近江バラス株式会社安定型産業廃棄物最終処分場建設事業についての説明会（甲賀地区）

令和8年7月17日説明会におけるご意見・ご質問と弊社の回答

近江バラス株式会社 安定型産業廃棄物最終処分場建設事業についての説明会 補足資料
令和8年7月17日 甲賀市立かふか生涯学習館（甲賀公民館）2階 研修室

■計画地と活断層との関係について

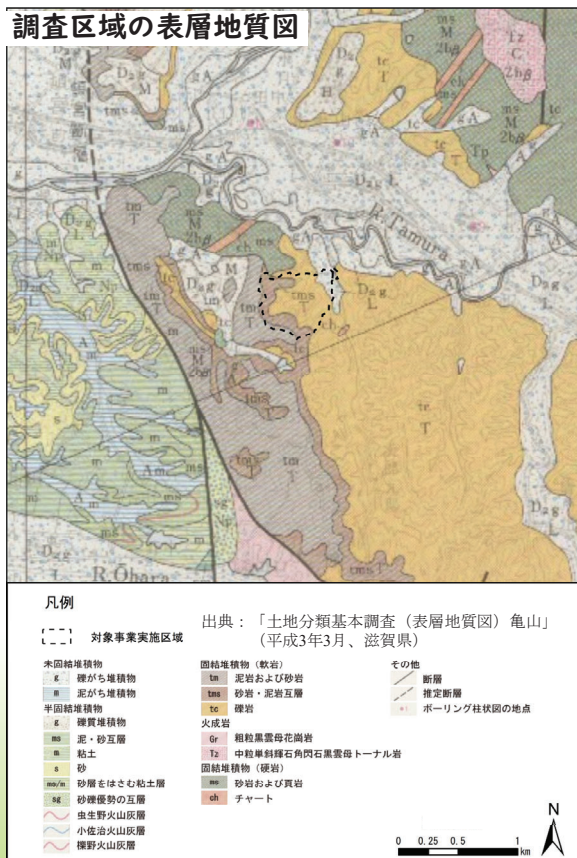
意見・質問の概要	事業者回答
1. 災害への対応 国立研究開発法人防災科学技術研究所から地すべり地形分布図デジタルアーカイブというマップが発表されており、計画地の中に地すべり地形(移動体)が複数ありますが、ご存じでしょうか。	計画地の中に地すべり地形については把握しており、方法書にも掲載しています。また、それを踏まえたうえで地質調査において現地踏査を行い、県道からの進入路付近では側溝や石積みにずれがあり、地すべりを認識していますが、それ以外の地すべり地形は現状ではある程度安定していると判断しています。県道からの進入路付近では、地すべり箇所を避けて進入路入口を配置するなど、地すべりの悪化防止策を検討しています。
それ以外の地すべり地形について、過去の地すべりに由来する移動体であっても、基本的に固定しない限り動くものではないでしょうか。遮水シートのない安定型処分場と地すべり地形は相性が悪いと考えますが、固定をする必要はないというご判断でしょうか。地すべり移動体について、実際に現在動いているのか、また盛土を行うことでどの程度動く可能性があるのかなどの調査結果をアセスに加えるべきではないでしょうか。	地すべり後の堆積土は軟弱であり、盛土により沈下や地すべりのおそれがあることは、ご指摘の通りです。そのため、地すべり堆積土砂の撤去や改良など移動体を止めるための設計方法を検討しています。また、盛土時に必要な強度を確保するため、土堰堤のセメント改良や安定勾配による盛土とするなど、降雨時や地震に対しても安定を保てる構造となるよう国の安全率を踏まえた計画設計を進めています。なお、本計画で検討している浸透水集排水施設については、盛土内部の雨水を速やかに排水することで、盛土の安定性を高める効果が期待できます。検討結果については、準備書でお示しする予定です。
最終処分場の候補地選定の考え方として、活断層から1kmの範囲を避けることや、滑落地形はできるだけ避けることがあります。今回の計画地については、断層は800m以内にあり、滑落地形もあります。これについて、どのようにお考えでしょうか。	最終処分場の候補地選定においては、活断層からの距離や地すべり地形について、考慮すべき事項とされていることは事実です。一方で、「活断層から1km以内を避けること」を規定する法令上の基準等はなく、対策により安全性を担保することとされています。本事業では、法令及び技術基準に基づき、活断層の位置や地形・地質条件、斜面の安定性等について検討し、その結果を踏まえて施設の安全性を評価しています。 なお、計画地から約850～1000m(資料により異なる)の位置に「頓宮断層」(長さ約31km)が位置します。参考事例として、資源エネルギー庁が放射性廃棄物の地層処分に相応しい地域を整理した「化学的特性マップ」では、「断層長さの100分の1程度(断層の両側合計)の範囲を、断層活動に伴う影響を考慮すべき範囲」としており、この考え方に基づく範囲は断層の両側合計で約310m程度となります。

⇒法令及び技術基準に基づき、**活断層の位置や地形・地質条件、斜面の安定性等について検討し、その結果を踏まえて施設の安全性を評価。**

⇒頓宮断層（長さ約31km）について、上記定義で評価すると、**考慮すべき範囲は断層の両側合計で約310m程度となり、850～1000m離れた頓宮断層の規制すべき範囲には当たらない。**

調査区域の地すべり地形分布図

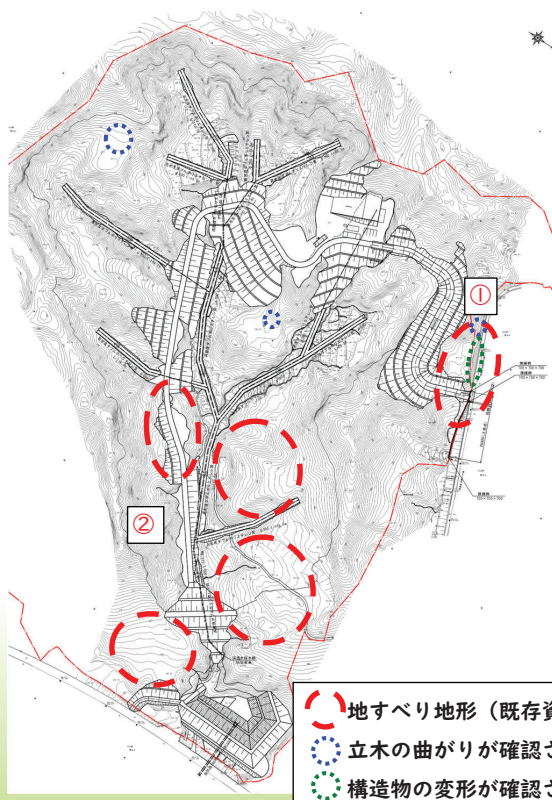
意見・質問の概要	事業者回答
雨量や地すべりについて、過去や現在の想定だけで「大丈夫」とするのは不十分です。将来の異常気象や地すべりリスクを踏まえ、都合の悪い情報も方法書や説明資料に記載すべきではないでしょうか。	ご指摘の雨量や地すべりのリスクについては、方法書(P2-8、2-12～13、2-19)に記載しております。今回の説明会では、埋立廃棄物の性状などの事項を中心に抜粋しましたが、不足があったのであれば、その点を追加して説明すべきだったと考えています。
今回の意見や見解を示した議事録はいただけるのでしょうか。見解資料とともに、地すべりについては、具体的に記載した資料を作成し、希望者に配っていただきたい。	今回の議事録も資料を含めて作成し、これまでの説明会資料や議事録と同様に当社ホームページで公開したいと考えています。
説明資料(P33)において、水質の調査項目に基準値を掲載しないのはなぜでしょうか。	本日の資料は、調査計画を示したものです。調査結果の報告を行う準備書では、測定結果が基準値と比較してどうなのかがわかるようにお示しします。

- ・地すべり地形①において、側溝や石積みの変形や立木の曲がりを確認。⇒地すべりの発生を確認
⇒ **進入路の接道位置は滑り箇所を避ける。**

- ・既存資料で地すべりの疑いのある地形として抽出された箇所では、立木の曲がりなどといった地すべり地を示唆する現象はいくつか認められたものの、いずれの箇所においても、地すべり地であることを裏付ける明確な兆候は確認されなかった。
- ・その他の地すべり地形は、現状では安定していると判断。
⇒ 必要に応じ、**地すべり堆積土砂の撤去や改良など移動体を止めるための設計方法を検討。**
